Änderung Gestaltungsplan zur Rekultivierung Kiesabbauzone

RRB Nr. 1108 vom 21.08.1990, DBU Nr. 70 vom 09.08.2012

Mitwirkungsbeantwortung, 9. Juli 2026

Neubau Belagswerk, Warth
Differenzplan, Soll- / Ist-Vergleich
1:2000

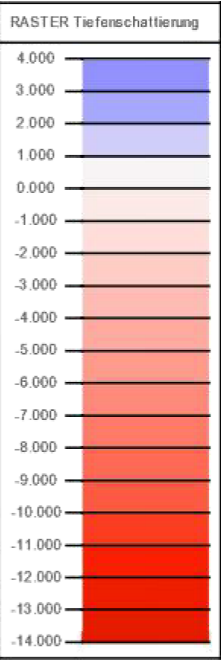
2. Festgestellte Abweichungen vom Gestaltungsplan in den Bereichen Nr. 3 und teilweise Nr. 4 Aus den aufgelegten Unterlagen ergibt sich, dass in den Bereichen Nr. 3 sowie teilweise Nr. 4 bereits Auffüllungen vorgenommen wurden, welche die im Gestaltungsplan 2012 festgelegten Endknoten überschreiten. Die feststellbaren Abweichungen bewegen sich – je nach Teilbereich – bei über 3.0 m Mehrauffüllung. Im Bereich Nr. 3 ist der Teil im Osten dieser Fläche seit ca. 2014 rekultiviert, der weitere westliche Teil ist seit 2023/2024 fertig rekultiviert. Diese Abweichungen betreffen verbindliche planerische Festlegungen und sind aktenkundig.	Der indirekte Zusammenhang ergibt sich jedoch aus der Plandarstellung im Bereich der 3. Etappe des heutigen Terrains. Für die Offenlegung einer Abweichung gegenüber dem rechtskräftigen Gestaltungsplan wurde eine Überprüfung durchgeführt, welche das effektive Terrain mit dem Terrain aus dem Gestaltungsplan verglich. Dabei wurde das Soll-Referenzmodell aus den Höhenlinien aus dem Gestaltungsplan, DBU Nr. 70 vom 09.08.2012, erstellt und mit dem Bestandsmodell aus Multikopterbefliegung vom 13.06.2024 miteinander verschnitten. Aufgrund der Überprüfung der zwei Modelle hat sich ergeben, dass im Bereich der Etappe 3 eine Mehrauffüllung von rund 126'350 m³ gegenüber dem heutigen Gestaltungsplan vorhanden ist. Bei der 4. Etappe kann bislang keine Mehrauffüllung ausgemacht werden, da diese noch nicht abgeschlossen ist. Die aus den Stellungnahmen geforderte umfassende planerische Interessenabwägung für die Mehrauffüllung wird im Anschluss an den Mitwirkungsbericht aufgeführt und ist somit ein Bestandteil dieses Mitwirkungsberichts, der wiederum einen Bestandteil des Planungsberichts zur «Änderung Gestaltungsplan zur Rekultivierung der Kiesabbauzone» bildet. <i>(vgl. Beilage: Differenzplan, Soll- / Ist-Vergleich; Seite 20)</i>

3. Darstellung des Bereichs Nr. 3 in den aufgelegten Plänen Der westliche Teil des Bereichs Nr. 3 ist formell nicht Bestandteil der vorliegenden Gestaltungsplanänderung. Gleichwohl wird er in den aufgelegten Plänen mit der heutigen Topografie (schwarz) und den gemäss Gestaltungsplan von 2012 verbindlich vorgegebenen Auffüllhöhen (gelb) dargestellt. Es sind Abweichungen zwischen Ist- und Soll-Auffüllhöhen von über 3.0 m Höhe ersichtlich. Auch werden im östlichen Teil des Bereichs Nr. 3 gegenüber dem rechtskräftigen Gestaltungsplan von 2012 (gelbe Höhenlinien) neue bzw. zukünftige Folge-landschaften (rote Höhenlinien) aufgezeigt, obwohl dieser Bereich nach Beobachtungen vor Ort bereits in den Jahren 2023/2024 fertig auf die Höhe der Folge-landschaft aufgefüllt und rekultiviert wurde. Unabhängig davon, ob einzelne Abweichungen allenfalls auf Einzelbewilligungen beruhen, besteht die konkrete Gefahr, dass der heutige Ist-Zustand durch die planerische Darstellung faktisch übernommen und damit stillschweigend als neuer planerischer Endzustand festgeschrieben wird. Eine überhöhte

Aufschüttung, welche dem, während der Auffüllarbeiten verbindlich gültigen Gestaltungsplan widerspricht, kann nicht nachträglich legitimiert werden, ohne dass hierfür eine eigenständige Planänderung mit entsprechender Interessenabwägung durchgeführt wird. Eine Gestaltungsplanänderung darf nicht dazu dienen, Vollzugsdefizite oder Abweichungen vom bestehenden Gestaltungsplan nachträglich zu heilen, ohne diese offenzulegen, rechtlich zu würdigen und einer eigenständigen Interessenabwägung zu unterziehen.

3. Einbezug des Bereichs Nr. 3 in den neuen Planunterlagen Obwohl der westliche Teil des Bereichs Nr. 3 formell nicht Gegenstand der beantragten Gestaltungsplanänderung ist, wird er in den aufgelegten Plänen mit der heutigen Topografie sowie mit neuen bzw. geplanten Folgelandschaften dargestellt. Insbesondere im östlichen Teil des Bereichs Nr. 3 werden neue (rote) Höhenlinien aufgezeigt, die vom genehmigten Zustand gemäss Gestaltungsplan 2012 (gelbe Höhenlinien) abweichen, obwohl dieser Bereich nach den vorhandenen Informationen bereits fertig aufgefüllt und rekultiviert ist. Aus nachbarlicher Sicht besteht damit die konkrete Gefahr, dass bestehende Abweichungen vom geltenden Gestaltungsplan durch die planerische Darstellung faktisch als neuer Endzustand festgeschrieben werden, ohne dass diese Abweichungen zuvor offen gelegt, rechtlich gewürdigt und einer eigenständigen Interessenabwägung unterzogen werden.	<i>(vgl. Beilage: Differenzplan, Soll- / Ist-Vergleich; Seite 20)</i>
